Předmětem posuzování vlivů na životní prostředí podle zákona č. 100/2001 Sb., v platném znění (dále jen „zákon EIA“) je záměr „Pokračování těžby v lomu Mrač“ Č.J. 161777/2025/KUSK, kód záměru STC2730.

Podatel tímto podle § 8 odst. 3 zákona EIA v zákonem stanovené lhůtě 30 dnů, počítané ode dne zveřejnění informace o dokumentaci na úřední desce krajského úřadu, tj. do 9. 1. 2026, podává ke zveřejněné dokumentaci následující vyjádření.

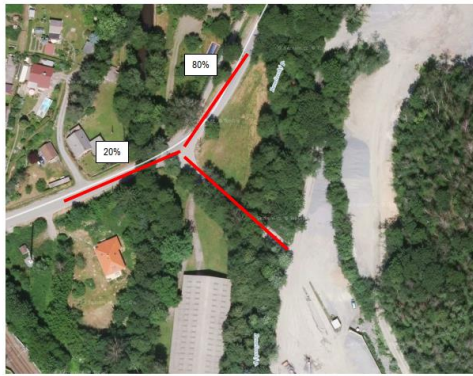
V hlukové studii je nesoulad s výpočtovými body pro stacionární zdroje hluku. V tabulce č.3 je označeno 7 výpočtových bodů a v obr.č. 6 je označen i bod 8, pro který jsou provedeny výpočty. Tento bod č.8 není jednoznačně identifikován. Požadujeme nápravu hlukové studie, aby její výsledky byly jednoznačné.

V hlukové studii na str. 3 je uvedeno, že terén je pohltivý a na str. 30 je uvedeno, že ve výpočtech bylo uvažováno s terénem odrazivým. S jakým terénem tedy bylo v hlukové studii počítáno? Požadujeme nápravu hlukové studie, aby její výsledky byly jednoznačné.

OBR.3a Vizualizace stavu – doprava Varianta I – stávající výjezd z areálu lomu + rozložení dopravy do směru na Podmrači(65%) a směru viadukt (35%)

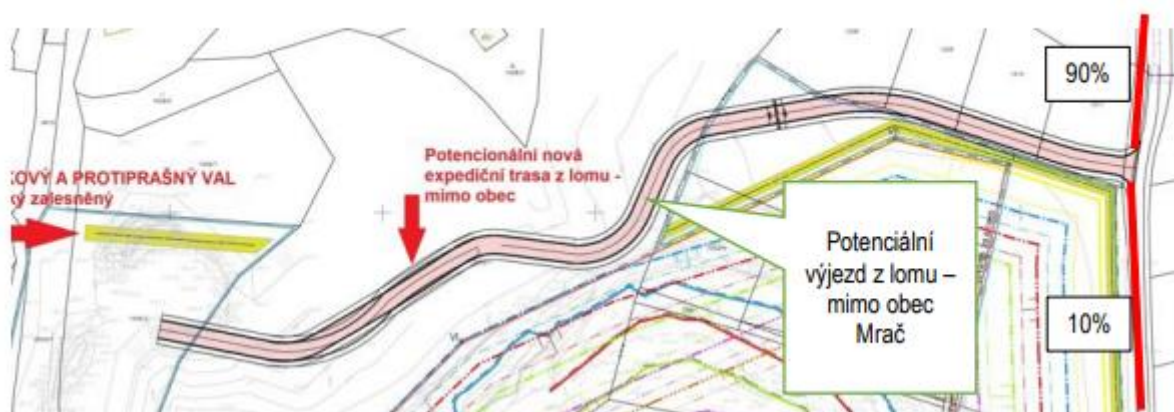
Oproti dokumentaci EIA předložené v roce 2024 došlo ke změnám v rozložení dopravy.

Požadujeme vysvětlení navýšení intenzity dopravy přes Mrač o 15%.

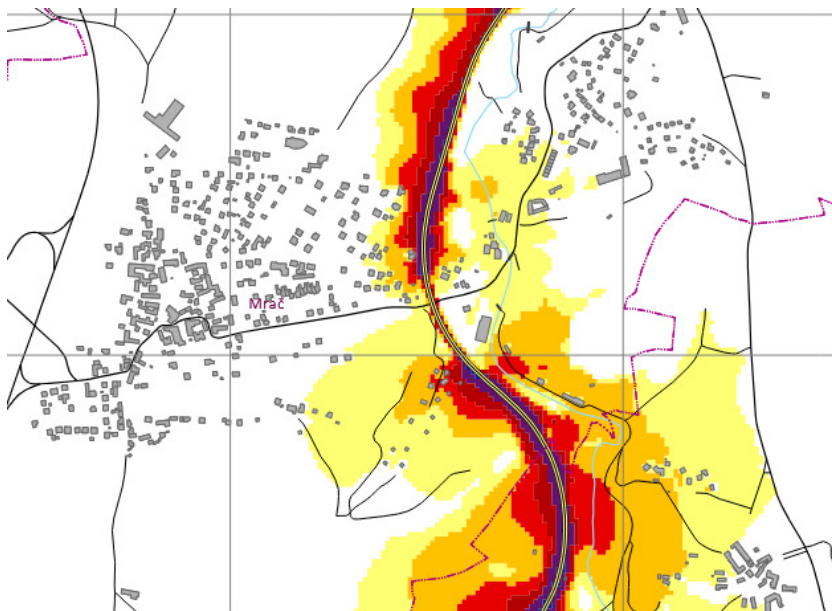
Jednoznačně kvantifikovat požadavek na zábor PUPFL a vyhodnotit jeho vlivy.

Vypořádání: Zábor PUPFL a jeho vyhodnocení je uveden v textu dokumentace v kapitole B.II. a v kapitole D.I.
